**8. Dezember 2023**

### **Stellungnahme zur Standortwahl für das „Neue Sachsenbad“**

**Bürgerinitiative „Endlich Wasser ins Sachsenbad“**

### Variante Wüllnerstraße

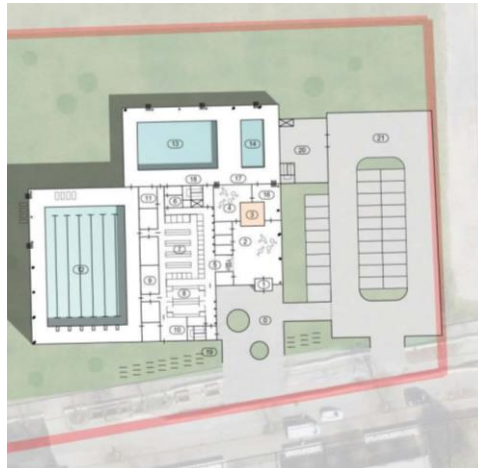
**Wesentliche Vorteile des Standortes Wüllnerstraße, nördlich des Sachsenbades** sind die unverbauter Lage, die Besonnung aller Schwimmbecken über die Westseite. Zudem sind die Wasserflächen vom öffentlichen Raum aus nicht einsehbar. Eine nach Westen orientierte, gut besonnte, schmale Terrasse bietet sich an. Dem Sportplatz zugewandt könnten auch mal die Fenster offenstehen können, ohne dass die Wohnbebauung durch Lärm belastet wird. Darüber hinaus ermöglicht die Ausrichtung der Längsseite mit großen Fensterflächen nach Westen besonders im Frühjahr und im Herbst passive Energiegewinne. Durch die Kombination von Lüftung und Wärmerückgewinnung können die Betriebskosten gesenkt werden. Bei der „Variante Wurzener Straße“ wird auf das nach Norden orientierte Nichtschwimmerbecken und das Planschbecken (!) wohl nie ein Sonnenstrahl scheinen.

Die in der Studie dargestellten **Systemgrundrisse der Variante Wüllnerstraße** entwickeln das Gebäude vom Parkplatz aus, das historische Sachsenbad ist die „Rückseite“. Dies wird weder dem historischen Gebäude noch dem Neubau gerecht. Das neue Gebäude sollte im Zusammenspiel mit dem Sachsenbad (Zugänge von Süden und von Westen) **ein städtebauliches Ensemble** an der Wurzener Straße bilden. Die „Eingangsseite“ müsste dafür nach Süden gelegt werden.

In der **Weiterentwicklung der Variante Wüllnerstraße** sollte das Bad von Süden aus und mit Bezug auf das Sachsenbad entwickelt werden. Neben dem Sportplatz wurde eine Zufahrt zum Standort der SachsenEnergie nicht verkauft. Dieser Weg bietet sich als Hauptzuwegung (Fuß- und Radweg) zum Bad und direkte Wegeverbindung /Radweg entlang des Fußballfeldes von der Wurzener Straße an. Ein südlich gelegener Eingangsbereich in direkter Nachbarschaft zum Sachsenbad ermöglicht einen kleinen, entspannten Vorbereich weit ab vom Verkehr. Durch diese Wegebeziehung und die Lage des Haupteingangs nach Süden wird die Belastung der Wohnbebauung an der Rehefelder Straße deutlich reduziert.

Der über die Wüllnerstraße erschlossene Stellplatz ist für die barrierefreie Erschließung und für Ver- und Entsorgung notwendig und sollte als Nebeneingang keinesfalls in den Vordergrund gerückt werden.
